Punto ***3.1.4 Impedancia de secuencia Cero:....=0,8189 Ω/fase***

<u>Punto 3.1.2 Corriente de neutro</u>

<u>Circuito para determinar Secuencia Cero</u>

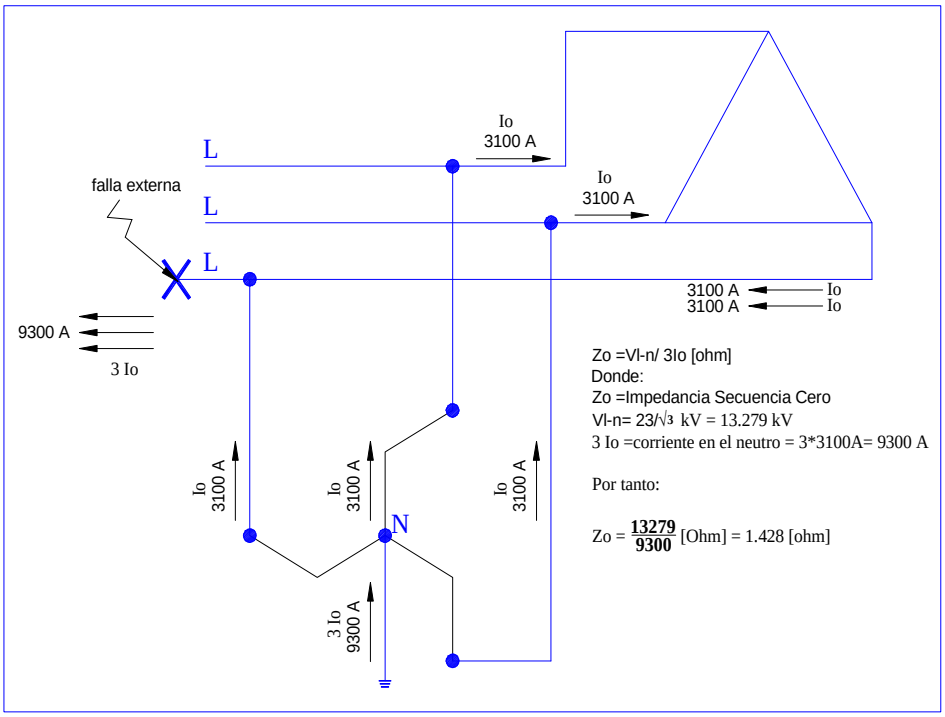
De acuerdo a estos valores la distribución de corriente para fallo fase – tierra es :

Favor confirmar en base a todo lo indicado que el valor de la Impedancia de Secuencia Cero es de 1,428 Ω.?
